Progetto: Progetto del parco eolico denominato "IMPERIA Monti Moro e Guardiabella" della potenza complessiva di 198,4 MW da realizzare nei Comuni di Aurigo, Borgomaro, Castellaro, Cipressa, Dolcedo, Pietrabruna, Pieve di Teco, Prelà, Rezzo con strada di accesso in San Lorenzo al Mare e Costarainera (IM).

Codice Procedura: 12674

**OGGETTO: OSSERVAZIONI RELATIVE AL PROGETTO DI INSTALLAZIONE DI N.32
AEROGENERATORI IN PROVINCIA DI IMPERIA**

CODICE IDENTIFICATIVO: ID 12674

Figura 4-Immagine con scala erronea degli aerogeneratori, presente all'interno del documento 22109_EO_DE_GN_D_03_0047_A_visibilita_follia-signed

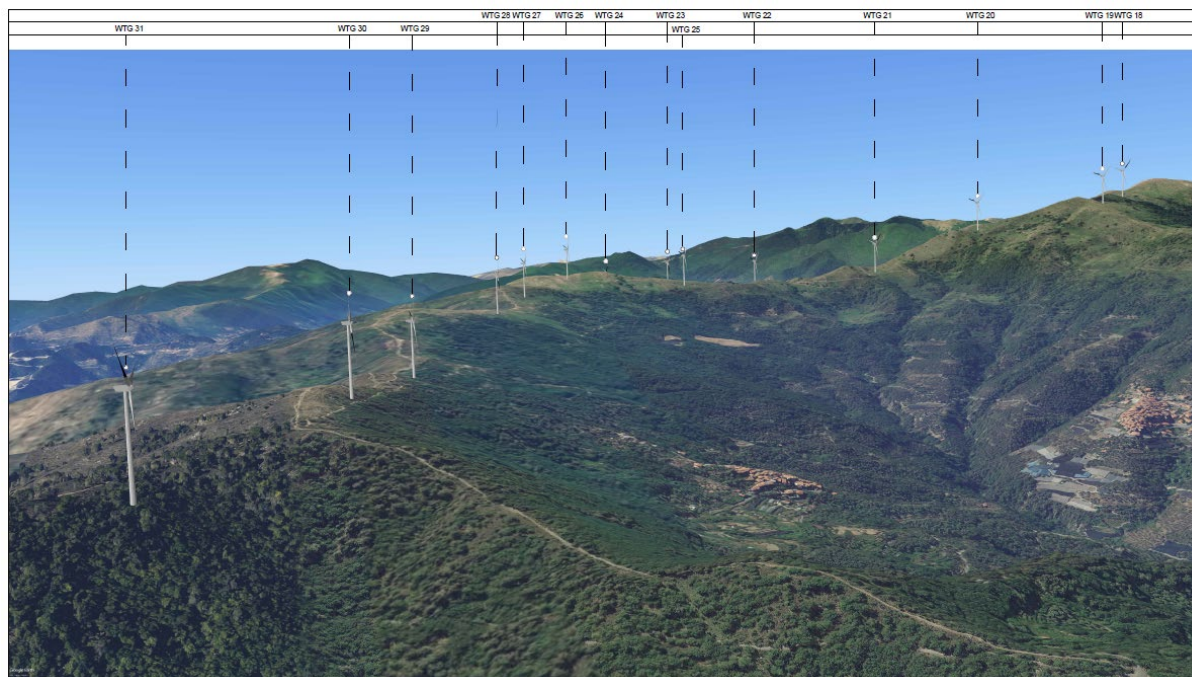
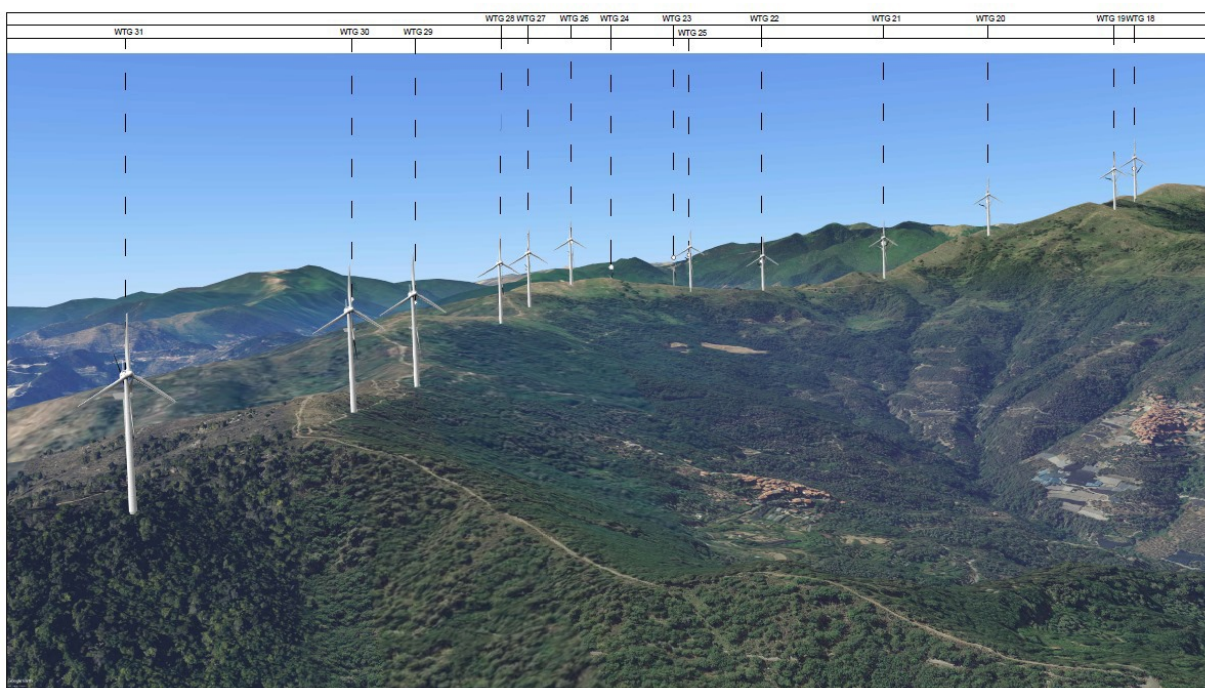
3. All'interno del documento 22109_EO_DE_GN_D_03_0047_A_visibilita_follia-signed si riscontrano immagini fotorealistiche degli aerogeneratori evidentemente errate dal punto di vista della scala rappresentativa.

Gli aerogeneratori nell'immagine sopra sono rappresentati molto più piccoli di come dovrebbero essere e inducono a una sbagliata interpretazione della realtà. Si fornisce immagine correttiva (in basso) con una scala più rappresentativa dell'impatto che le macchine avranno sul territorio:

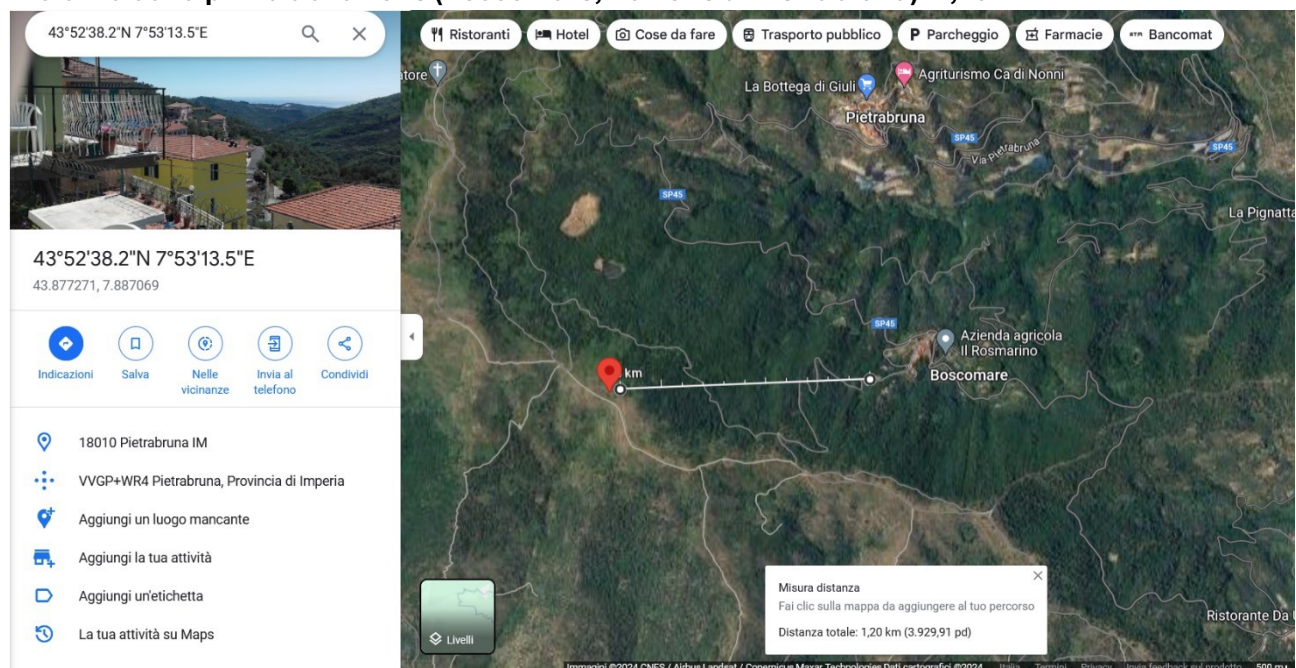
b) minima distanza di ciascun aerogeneratore dai centri abitati individuati dagli strumenti urbanistici vigenti non inferiore a 6 volte l'altezza massima dell'aerogeneratore;

Il progetto prevede che gli aerogeneratori abbiano un'altezza compresa tra i 206 m e i 210 m di altezza; pertanto, dovendo rispettare la normativa in oggetto, **ogni turbina dovrebbe essere posizionata ad almeno 1236 m di distanza dalle abitazioni**. Dalla documentazione di progetto fornita, si riscontra che **almeno 5** turbine intorno a Pietrabruna e Boscomare (nr. 28, 29, 30, 31, 32) si trovano in posizione limite o non rispettano i requisiti previsti.

Aerogeneratore n. 29

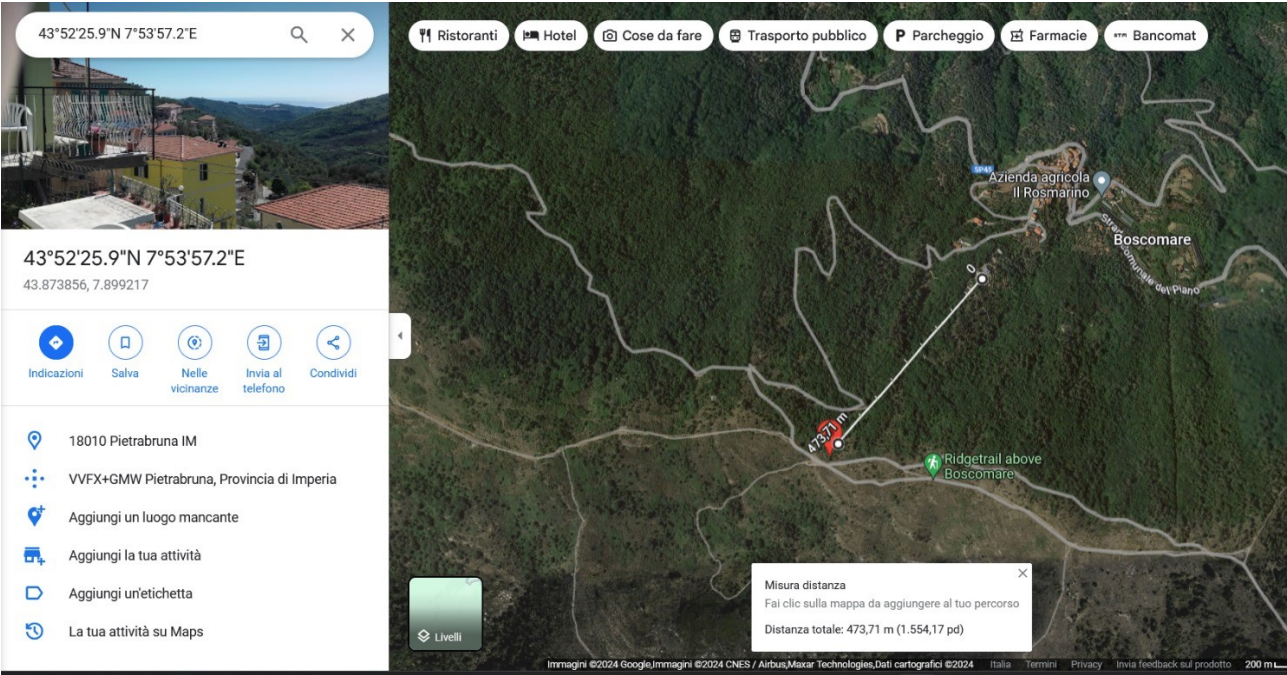
Distanza dalla prima abitazione (Boscomare, frazione di Pietrabruna): 473,71 m

Figura 13 - Nello specifico, la casa indicata è abitata ed è di mia proprietà, l'ho acquistata nel 2020 e, dopo una lunga e costosa ristrutturazione a base di materiali edili sostenibili (canapa, calce, pietre, legna) diventerà la mia abitazione principale, a meno che non mi costringiate ad andarmene

Aerogeneratore n. 30

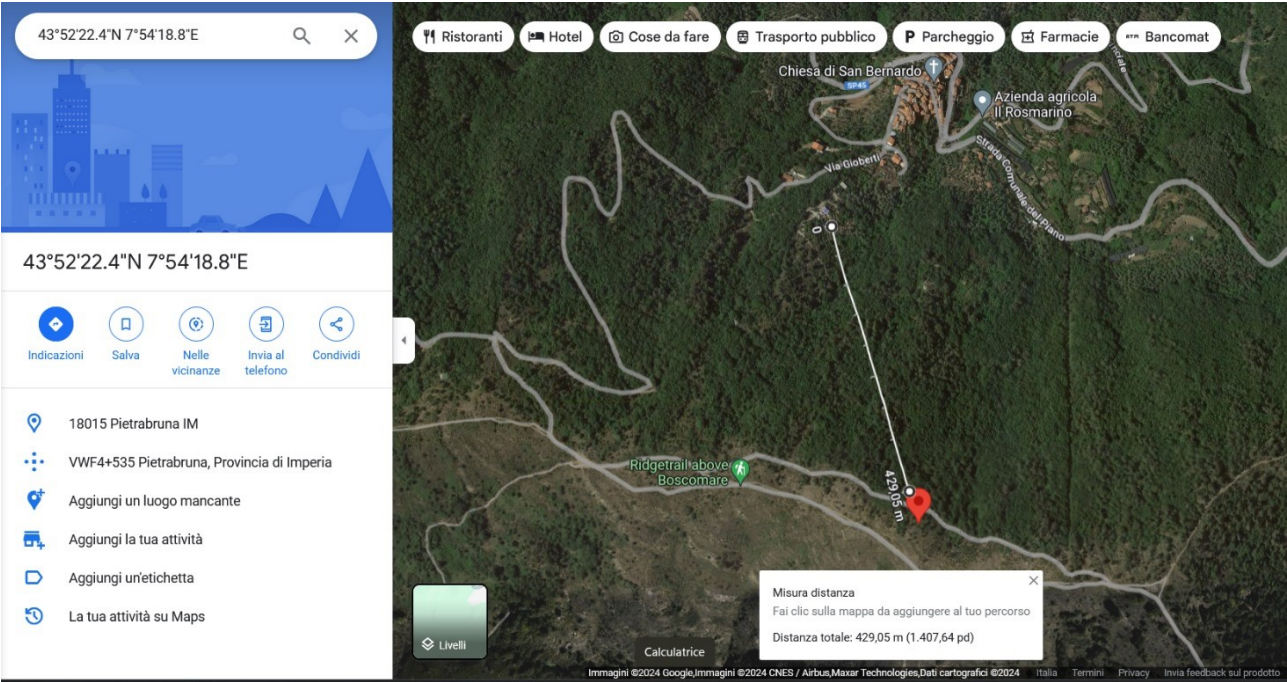
Distanza dalla prima abitazione (Boscomare, frazione di Pietrabruna): 429,05 m

Aerogeneratore n.31

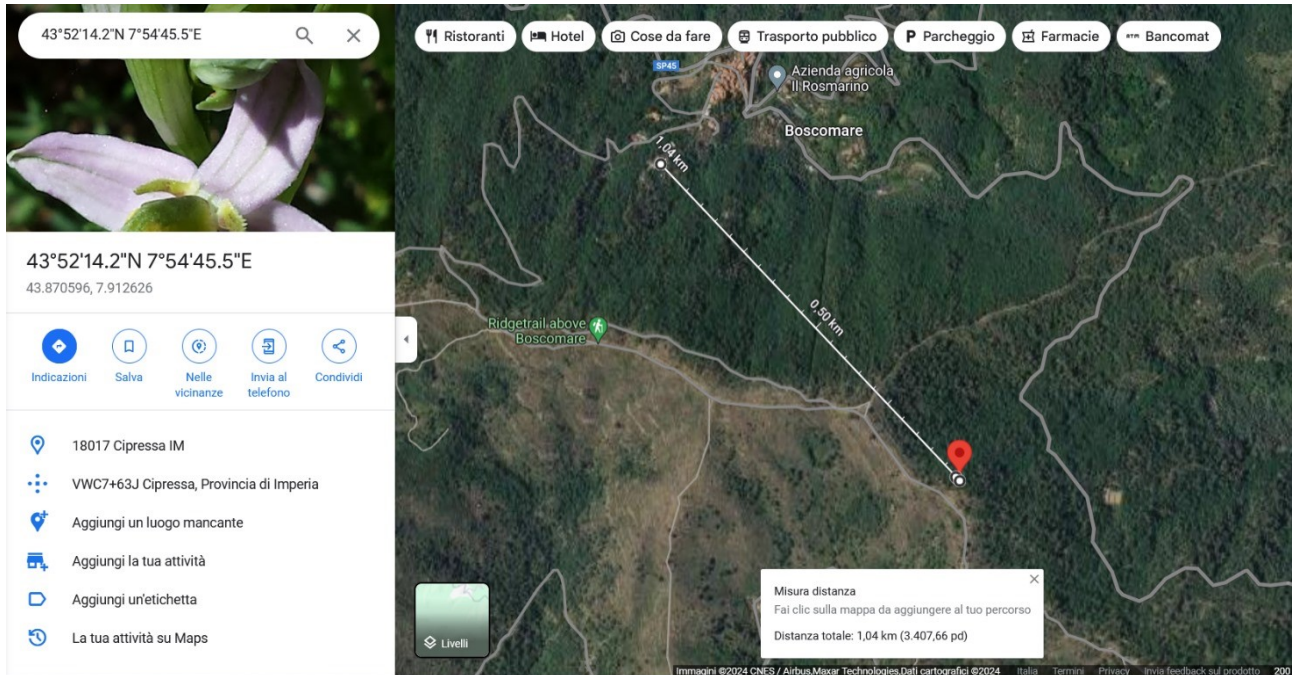
Distanza dalla prima abitazione (Boscomare, frazione di Pietrabruna): 1,04 km

Aerogeneratore n. 32

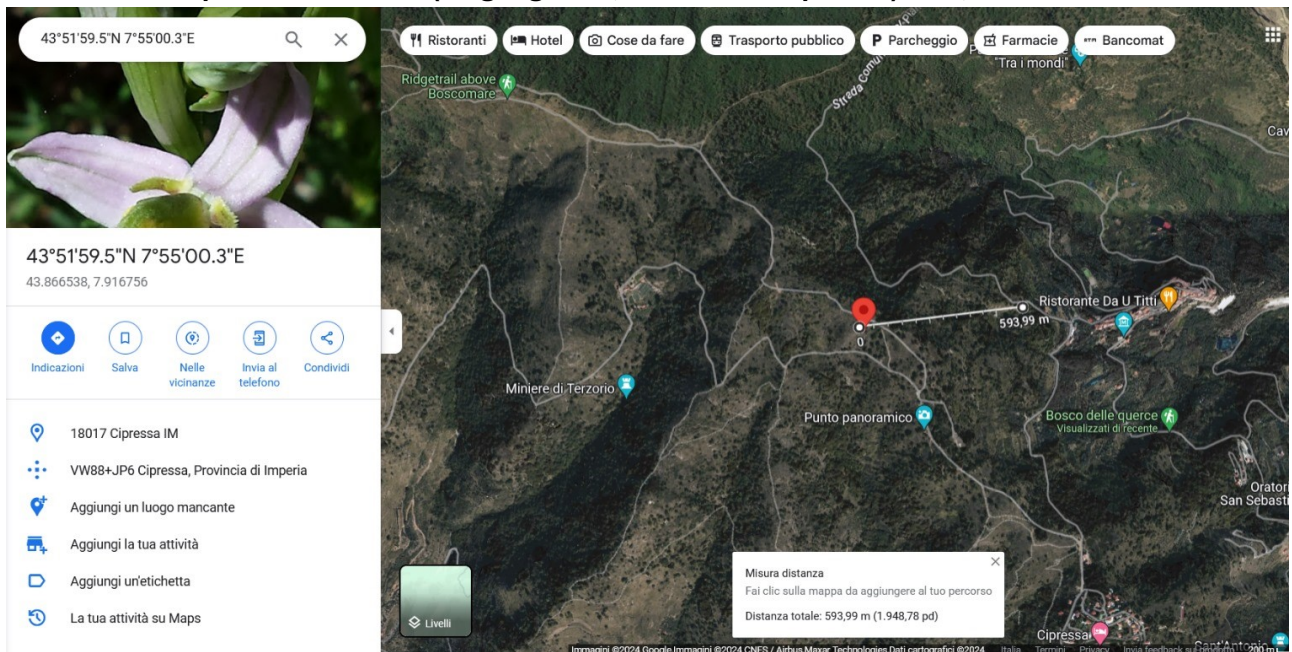
Distanza dalla prima abitazione (Lingueglietta, frazione di Cipressa): 593,99 m

Figura 4-Immagine con scala erronea degli aerogeneratori, presente all'interno del documento 22109_EO_DE_GN_D_03_0047_A_visibilita_follia-signed

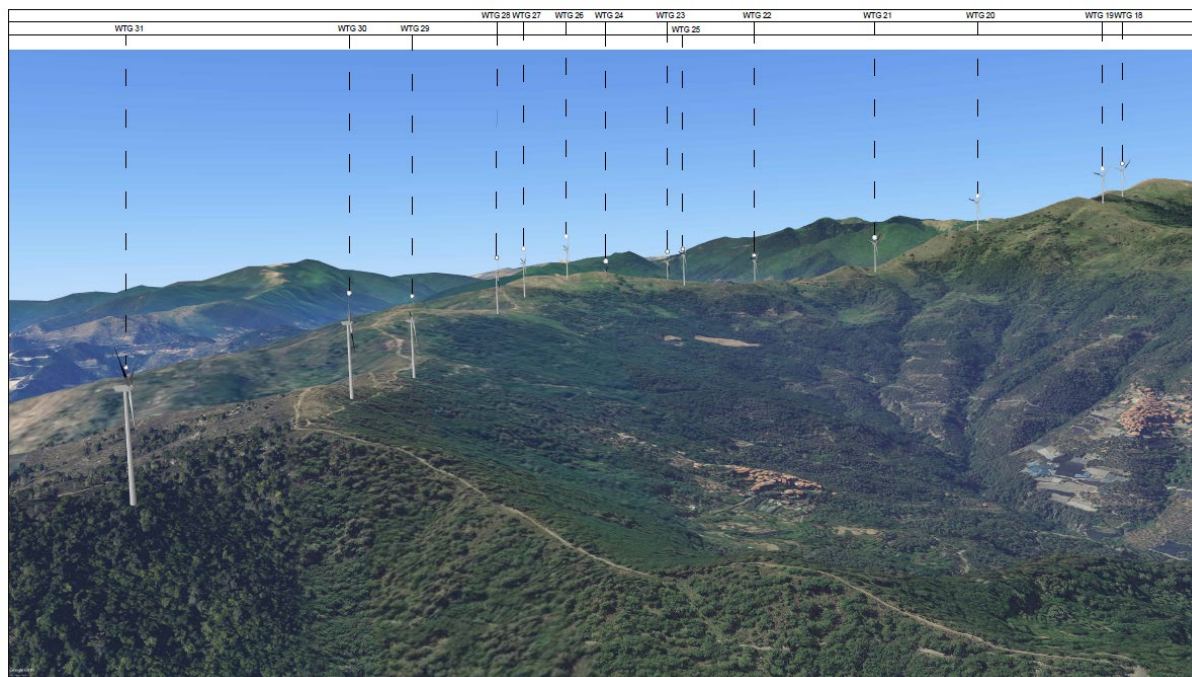
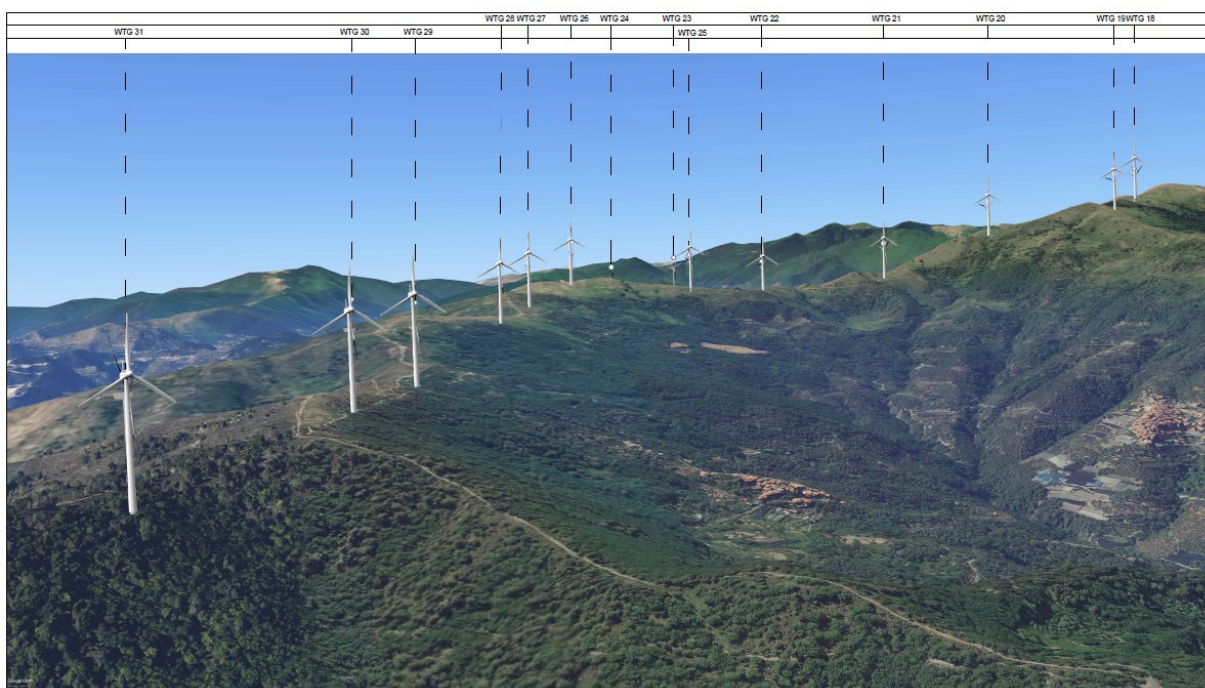
3. All'interno del documento *22109_EO_DE_GN_D_03_0047_A_visibilita_follia-signed* si riscontrano immagini fotorealistiche degli aerogeneratori evidentemente errate dal punto di vista della scala rappresentativa.

Gli aerogeneratori nell'immagine sopra sono rappresentati molto più piccoli di come dovrebbero essere e inducono a una sbagliata interpretazione della realtà. Si fornisce immagine correttiva (in basso) con una scala più rappresentativa dell'impatto che le macchine avranno sul territorio:

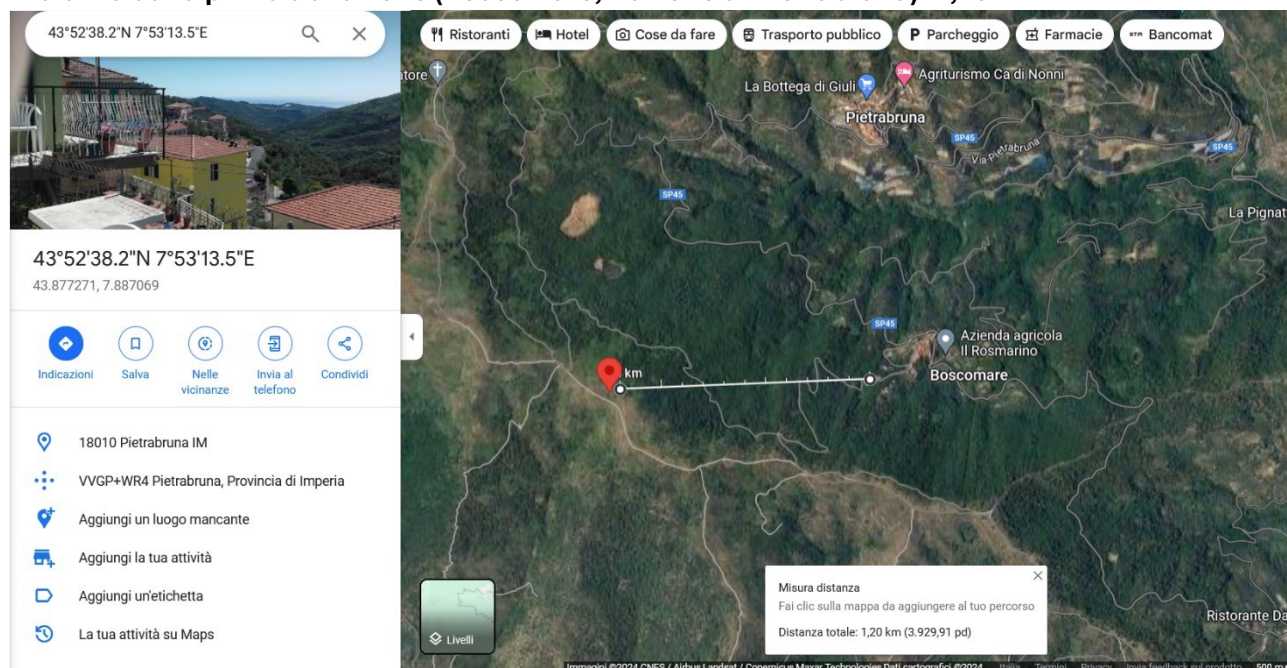
b) minima distanza di ciascun aerogeneratore dai centri abitati individuati dagli strumenti urbanistici vigenti non inferiore a 6 volte l'altezza massima dell'aerogeneratore;

Il progetto prevede che gli aerogeneratori abbiano un'altezza compresa tra i 206 m e i 210 m di altezza; pertanto, dovendo rispettare la normativa in oggetto, **ogni turbina dovrebbe essere posizionata ad almeno 1236 m di distanza dalle abitazioni**. Dalla documentazione di progetto fornita, si riscontra che **almeno 5** turbine intorno a Pietrabruna e Boscomare (nr. 28, 29, 30, 31, 32) si trovano in posizione limite o non rispettano i requisiti previsti.

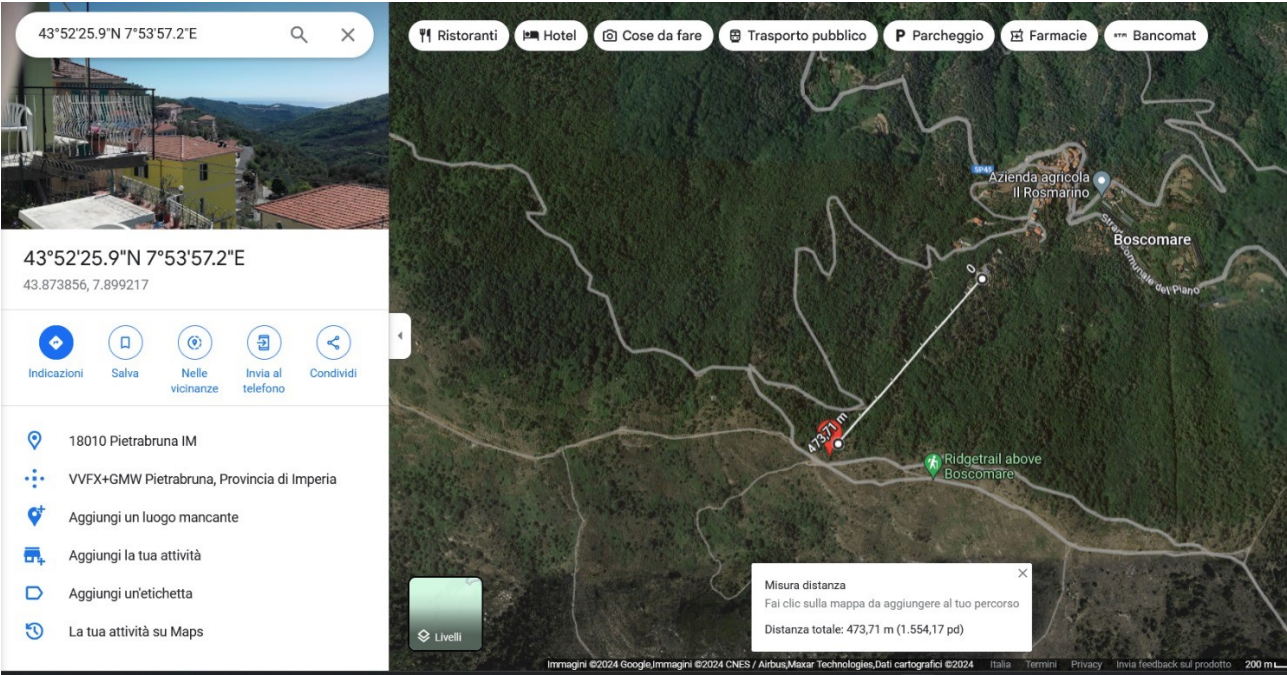
Distanza dalla prima abitazione (Boscomare, frazione di Pietrabruna): 473,71 m

Aerogeneratore n. 30

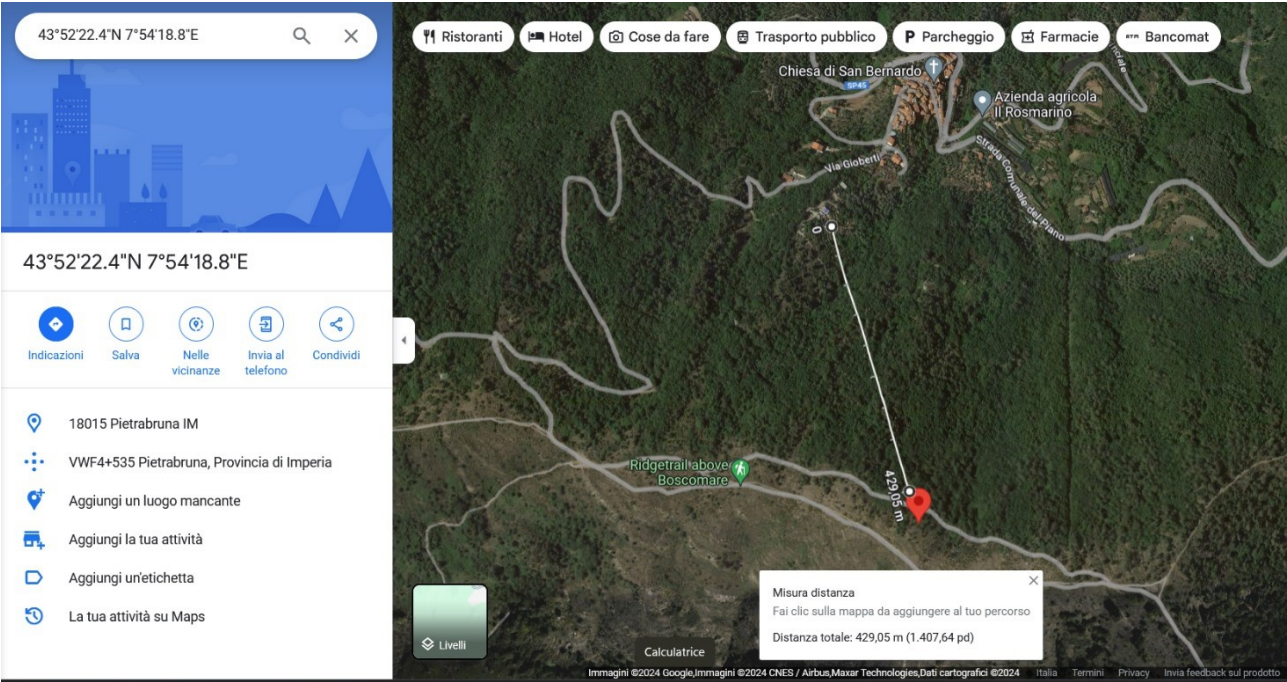
Distanza dalla prima abitazione (Boscomare, frazione di Pietrabruna): 429,05 m
